LuK Service Info

Part Nr. 233 0039 10 – 310/330mm TGU6

TB1092

New product / Neues Produkt /
Nouveau produit / Nuevo produc-
to / Nuovo prodotto

Art.-Nr.: 233 0039 10

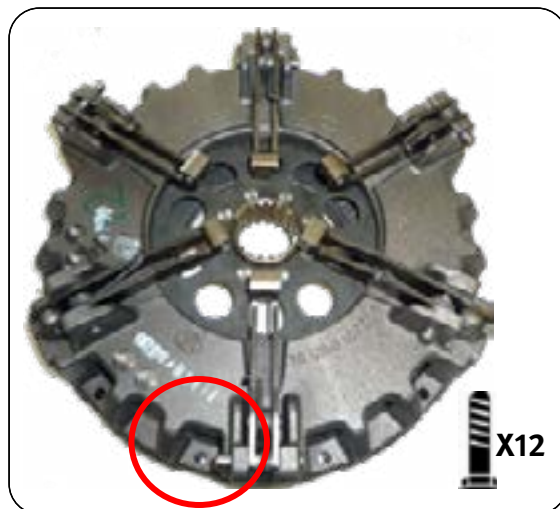
This new design utilises the latest clutch technology, using a vented housing for improved cooling and heat dispersal. Fully interchangeable with existing clutches with no modifications required to vehicle or flywheel. A new fixation bolt set 411 0195 10 12 x M8 x 1.25 x 65mm + Conical washer is supplied with new designs to accommodate the lower housing.
